RD06-01 号

(財)日本モーターサイクルスポーツ協会

ST600・JSB1000「サポートナンバーの2006ガイドライン」について

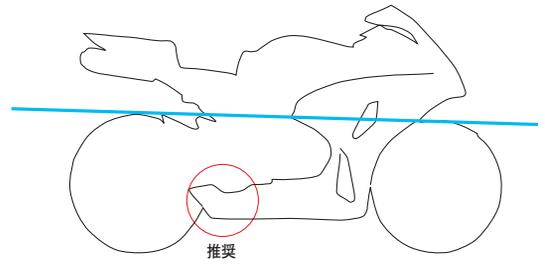
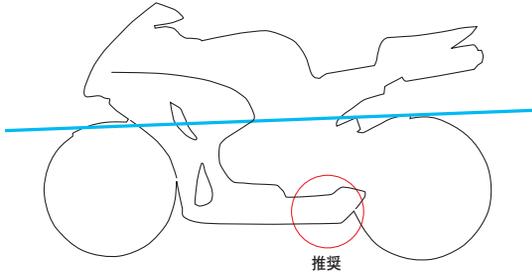
1. 適用クラス : ST600・JSB1000 クラス全車両 (全車種のシートゼッケンは識別できない為)
2. サポートナンバーの貼り付け位置「アンダーカウル」は、各車種とも前後のタイヤの上端を結ぶ線より下部と解釈します。(別紙車種別イラスト参照) 尚、左右の位置はおおむね対称であること。
3. 色・サイズは 06 規則書記載の通りとします。
4. 適用時期 本日より 2006 年 12 月 31 日まで
5. 2007 年については、サポートナンバーの位置はアンダーカウル後部とします。(下図参照: 詳細は 7 月頃にライディング等でお知らせします) 2006 年についてもこの位置を推奨します。
